Modulo per la presentazione delle osservazioni per i piani/programmi/progetti sottoposti a procedimenti di valutazione ambientale di competenza statale

Progetto denominato "Maag Black Sheep", della potenza di 11,45 MW e delle relative opere di connessione alla RTN, da realizzarsi nel comune di Castel Giorgio (TR)

Progetto di un impianto fotovoltaico denominato "Maag Black Sheep", della potenza di 11,45 MW e delle relative opere di connessione alla RTN, da realizzarsi nel comune di Castel Giorgio (TR)

Figura 11 - Vincoli paesaggistici

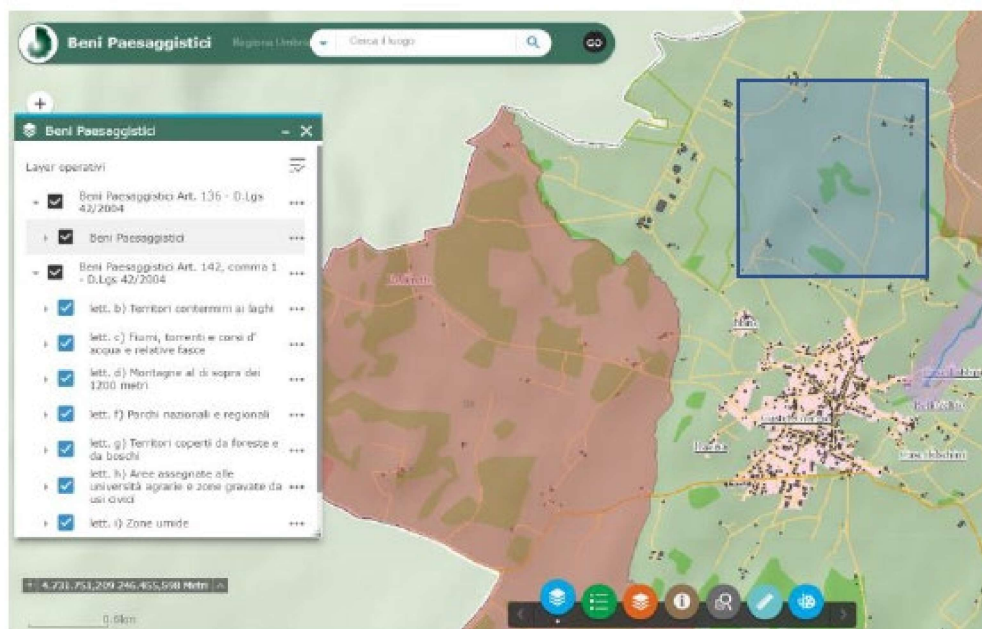
La documentazione progettuale al riguardo è carente in quanto non individua con chiarezza tali fasce; nella figura 11 della Relazione paesaggistica (vedi sopra) è riportato il solo vincolo paesaggistico in Comune di Castel Giorgio, senza riferimenti alla fascia di rispetto e senza l'indicazione della stazione elettrica, mentre nell'elaborato progettuale intitolato "Aree comma 8 art. 20 DI 199/2021" (vedi sopra), viene indicato un buffer di m 500 proveniente verosimilmente dal vincolo paesaggistico in Comune di Acquapendente anche in questo caso senza indicazione alcuna della stazione elettrica; a questo punto abbiamo cercato di costruire un quadro più chiaro avvalendoci del sito del MIC sui beni culturali "[Vincoli in rete](#)", di cui riportiamo una immagine integrata con informazioni sommarie sull'ubicazione della stazione elettrica.

Carta delle "Aree comma 8 art. 20 DI 199/2021" (elaborato progettuale 95_VT_21_Aree_D_Lgs_199-2021_art_20)

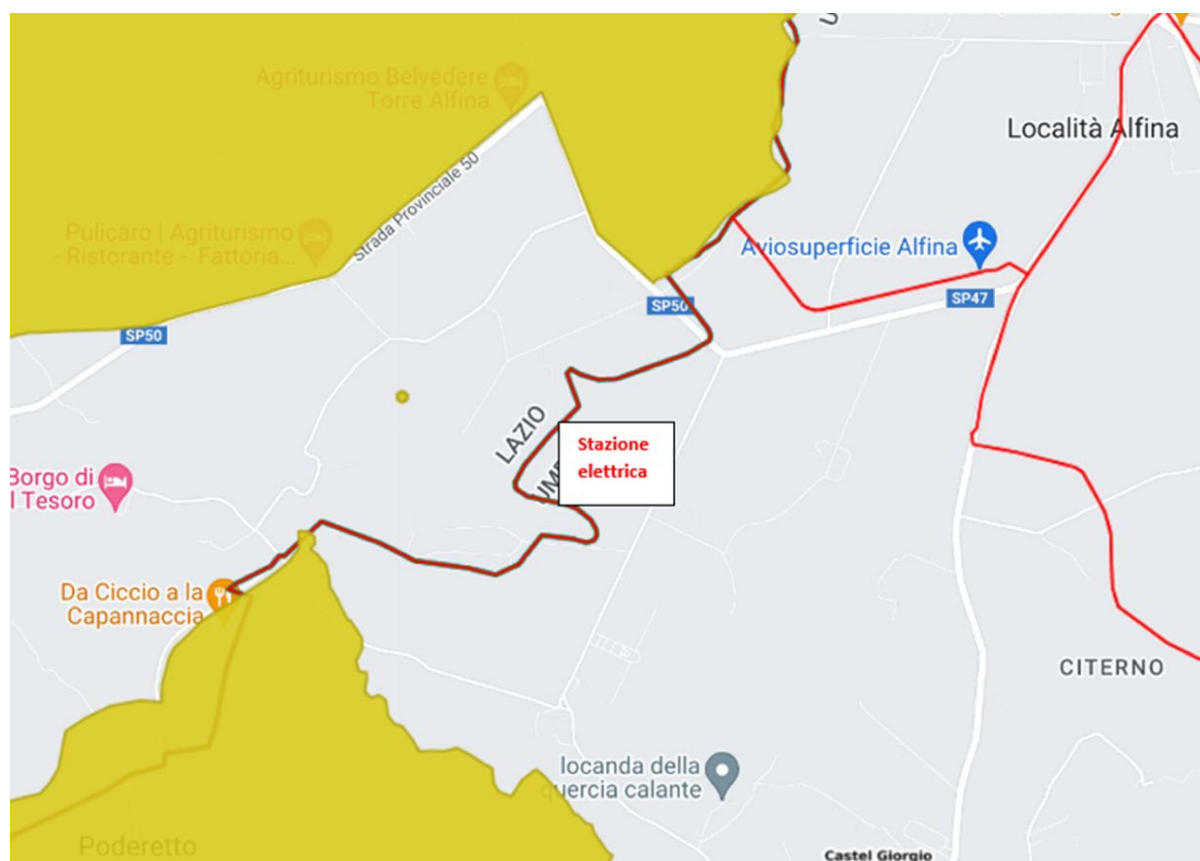
La figura sopra ricostruita avvalendoci del sito "Vincoli in rete" del MIC, evidenzia la posizione della stazione elettrica tra due zone vincolate ai sensi dell'art. 136, con distanze di km 1,5 circa dalla zona di Castel Giorgio e km 0,5 da quella di Acquapendente.

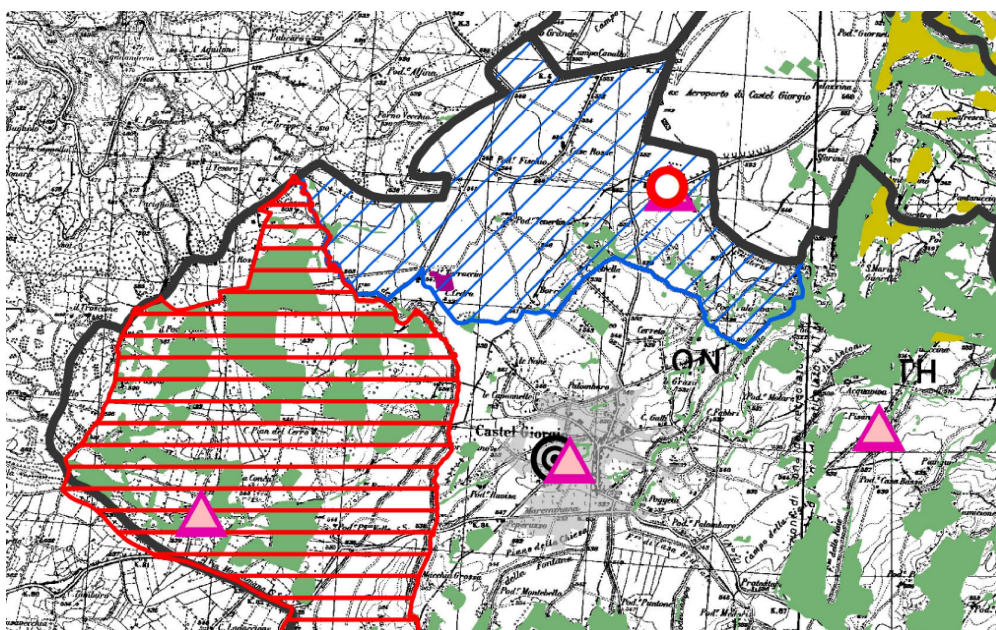
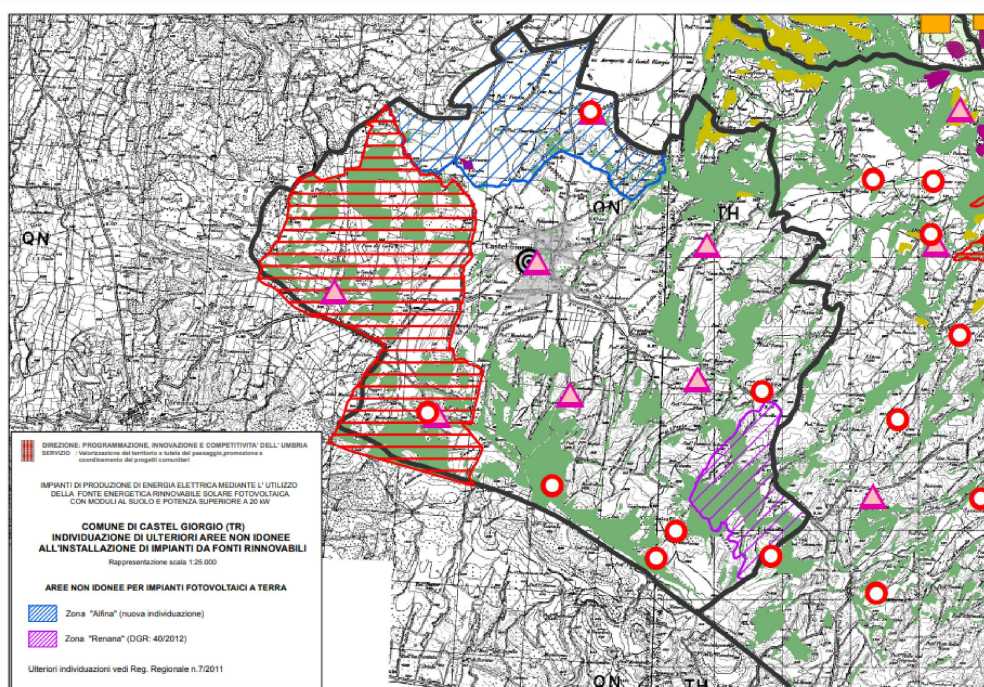
- *“le aree non comprese all'interno di aree protette, siti della Rete Natura 2000, aree IBA, zone umide Ramsar, ma che svolgono funzioni determinanti per la conservazione della biodiversità (fasce di rispetto o aree contigue delle aree naturali protette); aree di connessione e continuità ecologico-funzionale tra i vari sistemi naturali e seminaturali; aree di riproduzione, alimentazione e transito di specie faunistiche protette; aree in cui è accertata la presenza di specie animali e vegetali soggette a tutela dalle Convenzioni internazionali (Berna, Bonn, Parigi, Washington, Barcellona) e dalle Direttive comunitarie (79/409/CEE e 92/43/CEE), specie rare, endemiche, vulnerabili, a rischio di estinzione”*: l'intero altipiano dell'Alfina è zona di foraggiamento e ricco di pietre di guado eco-paesaggistiche per numerose specie animali (rapaci nidificanti e altri rapaci, gruiformi e ardeidi in migrazione, situato in posizione baricentrica rispetto a rilevanti siti della Rete Natura 2000 tra la Valle del Paglia, i Monti Vulsini ed il lago di Bolsena; le praterie ospitano specie come tottavilla, succiacapre e Averla piccola).

Cartografia scaricata dal sito web della Regione Umbria relativo alle zone non idonee per il fotovoltaico ai sensi del R.R. 7/2011 (file:///C:/Users/mrrbt/Downloads/aree_non_idonee_ftv_25K_Castel_Giorgio.pdf)

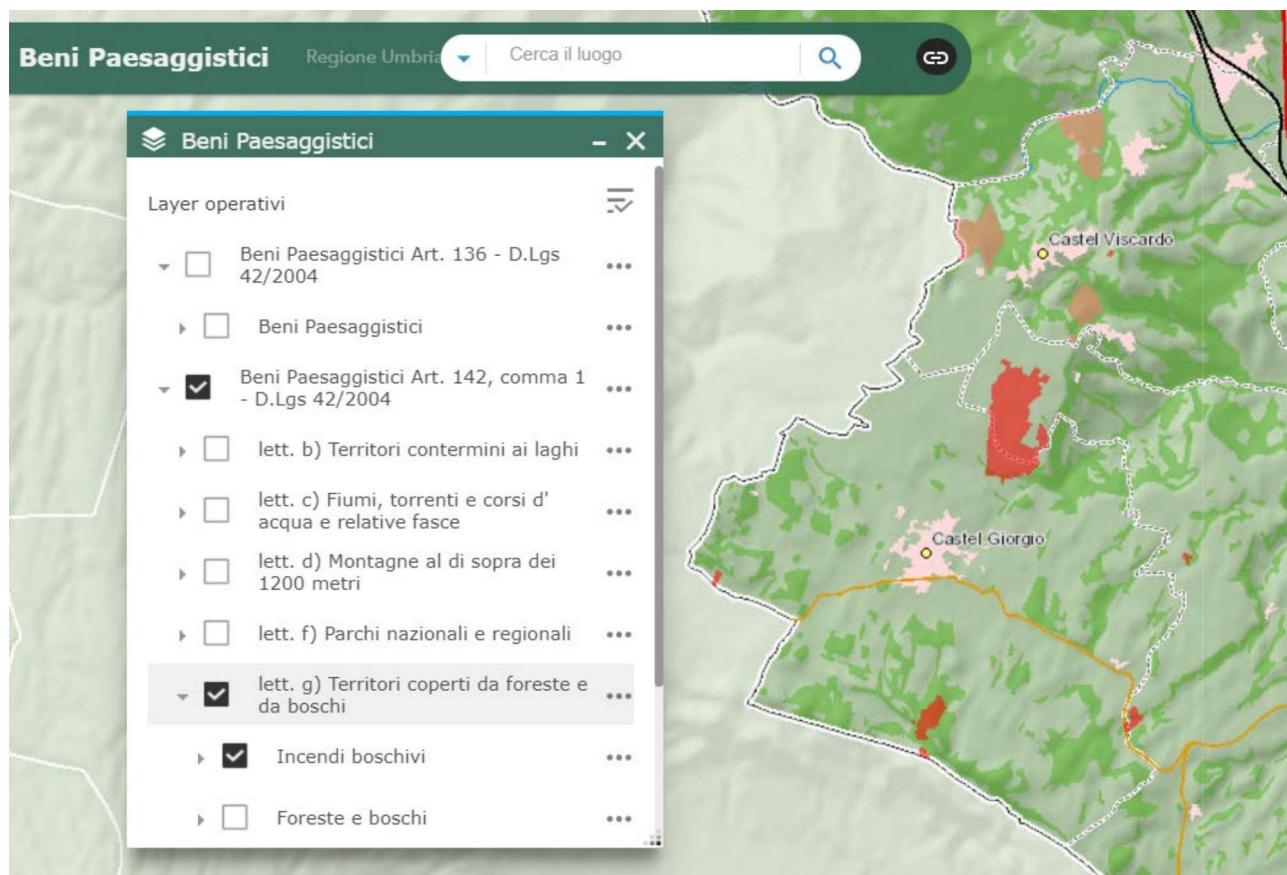
Parimenti non viene rispettata la indicazione contenuta nella cartografia della Regione Umbria predisposta ai sensi del **R.R. 7/2011** riguardante le AREE NON IDONEE PER IMPIANTI

Non condividiamo al riguardo le interpretazioni riportate sulla Relazione paesaggistica ove si tende ad eludere tale previsione regolamentare.
